MEMORANDO
DSH-510-2025

ASUNTO: Informe Técnico del Estudio de Impacto Ambiental categoría II titulado,
“Buenaventura Oeste Fase 3”.

INFORME TÉCNICO No.DSH-085-2025

REVISIÓN DEL EsIA DEL PROYECTO DENOMINADO
“Buenaventura Oeste Fase 3”

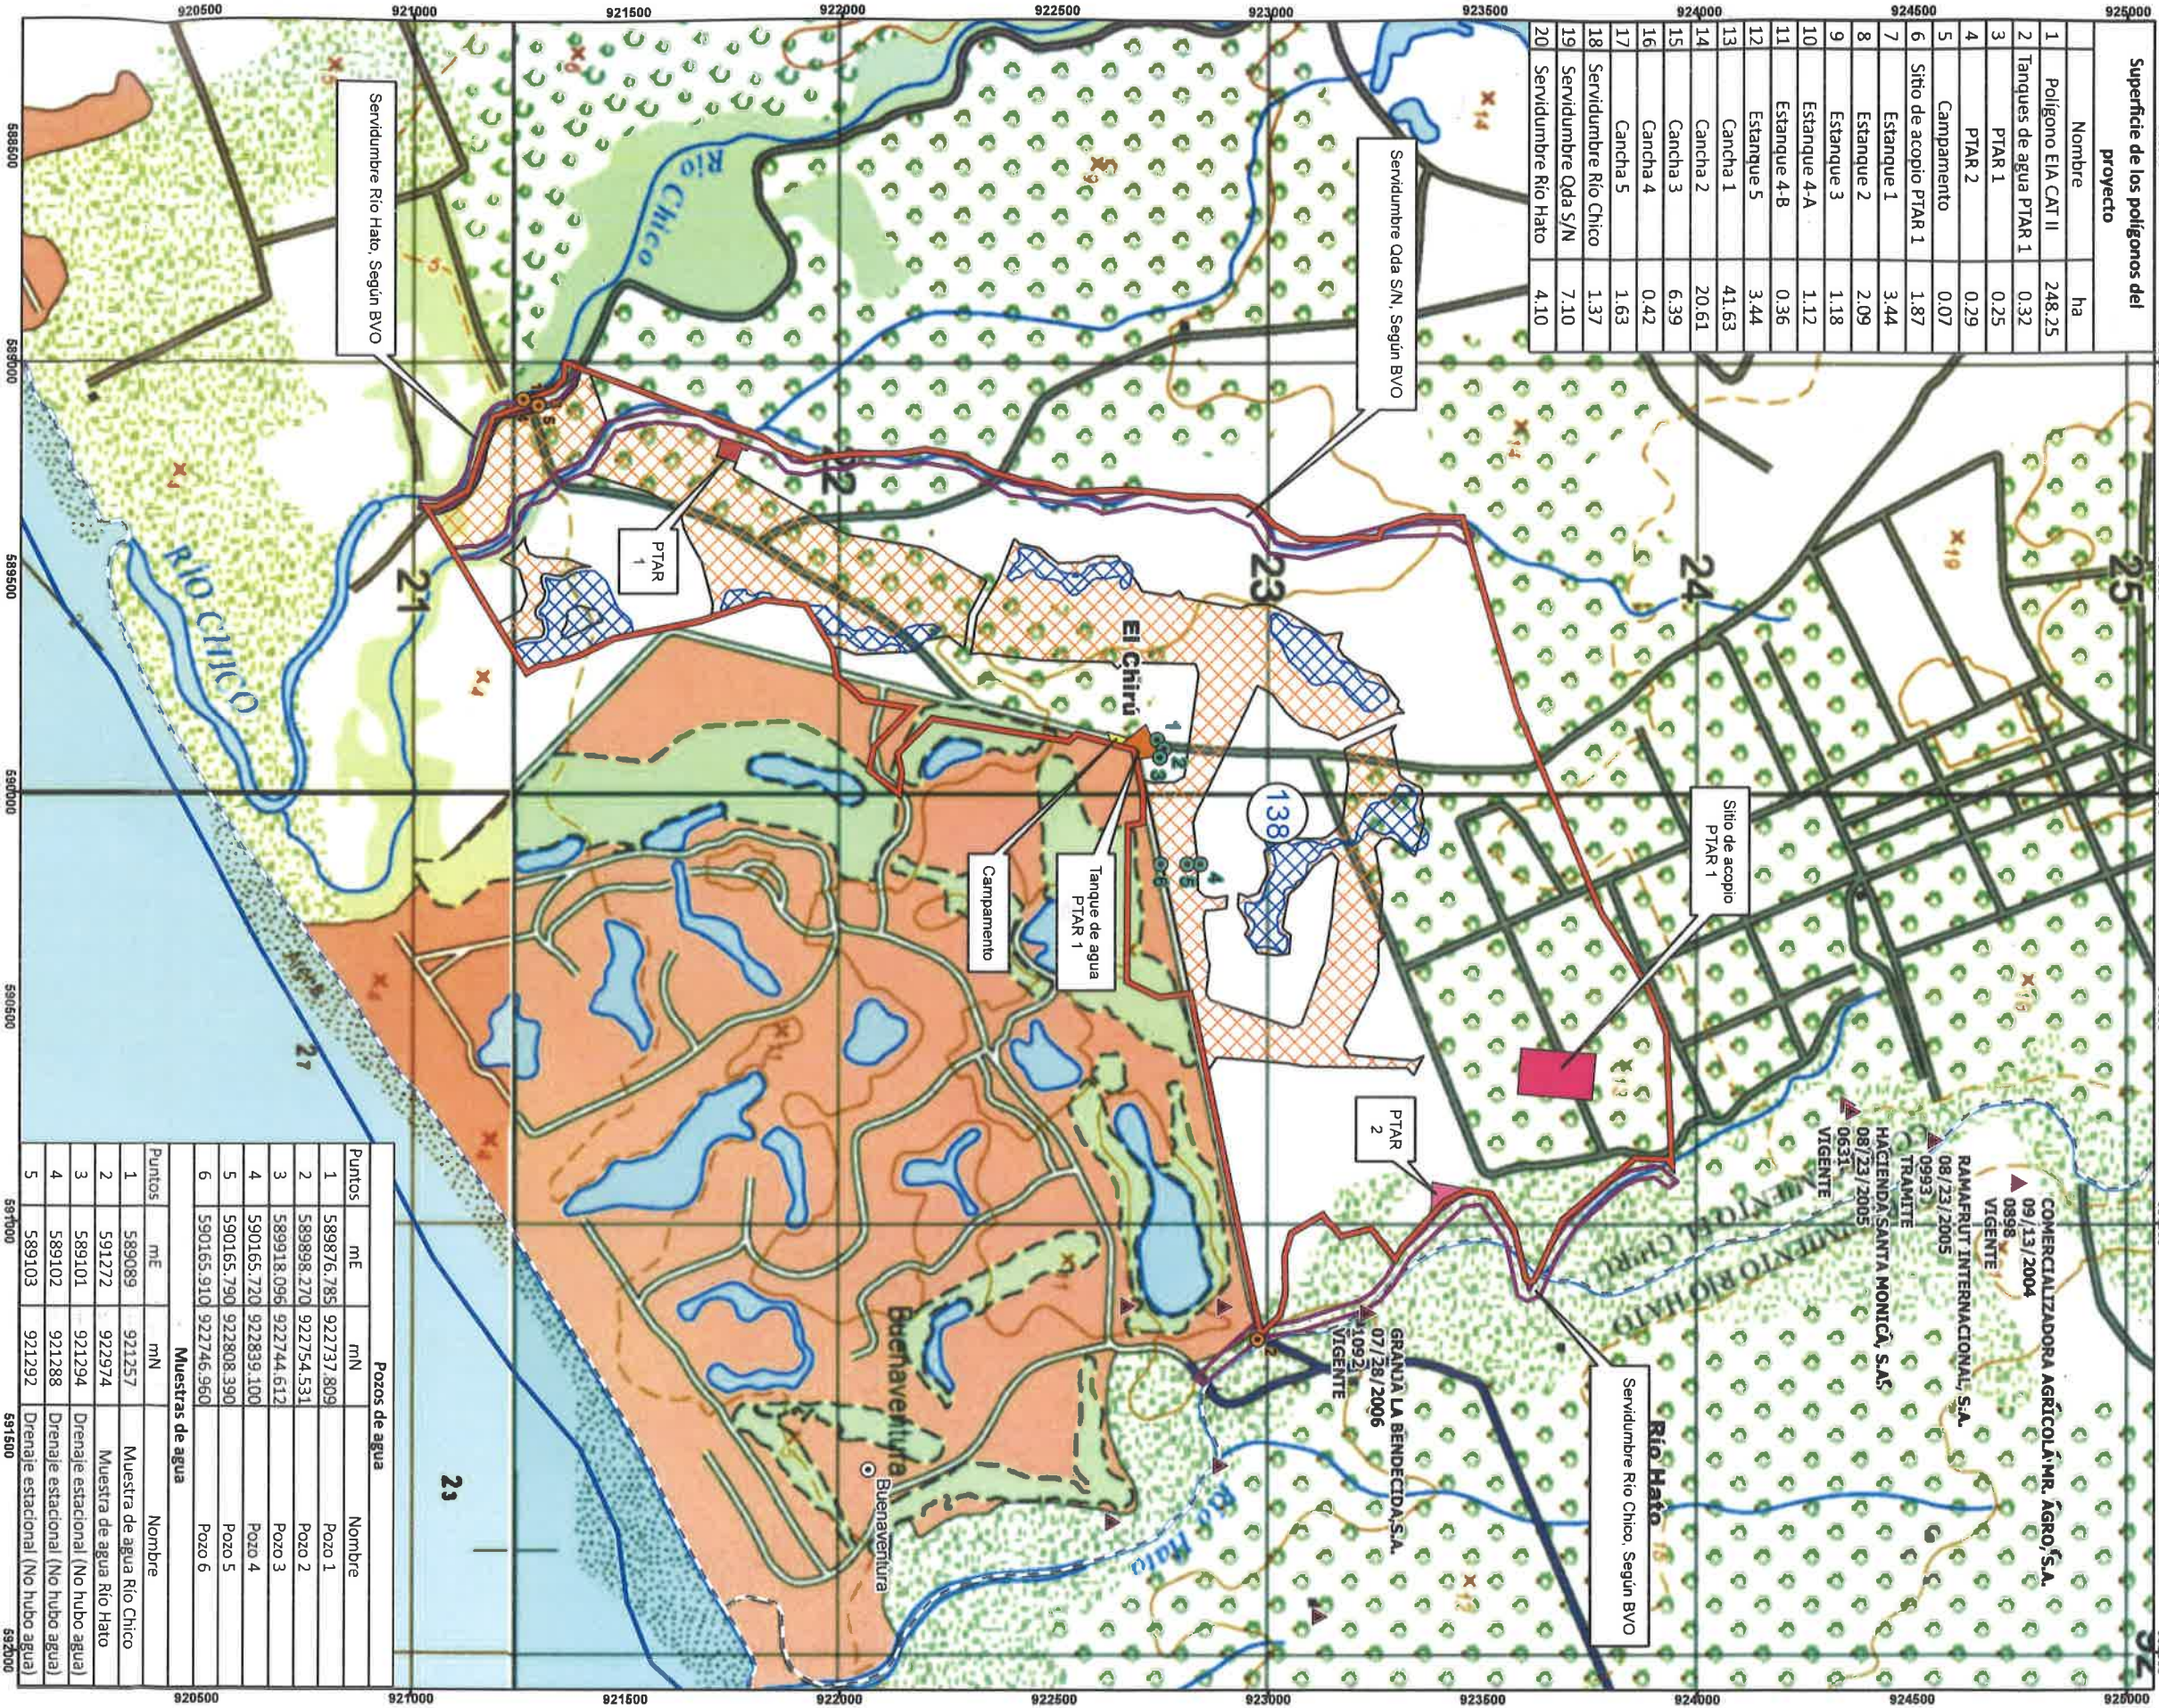
De acuerdo con el mapa topográfico a escala 1:15,000 generado por el geógrafo de la DSH se pudo conocer la evidencia de tres (3) cuerpos de agua permanente que son: el Río Chico, la Quebrada Sin Nombre y el Río Hato. El Río Chico tiene una sección dentro del área del proyecto, la Quebrada Sin Nombre desemboca en el Río Chico, y el Río Hato limita con el proyecto. Coincidiendo con lo descrito en el EsIA.

- **Luego del análisis del mapa de ubicación geográfica a escala 1:15,000 donde se identifican los tres (3) cuerpos de agua. El promotor debe conservar las zonas de protección de los tres cuerpos de agua de acuerdo a la Ley 1 de 3 de febrero de 1994.**
- **El promotor debe indicar cual es la fuente de agua que utilizara para las diferentes actividades de la etapa de construcción del proyecto. En caso que se requiera extraer el agua cruda, debe solicitar un permiso de agua temporal de acuerdo al Decreto Ley 35 del 22 de septiembre de 1966, en la Sección de Seguridad Hídrica, Dirección Regional de su Jurisdicción.**
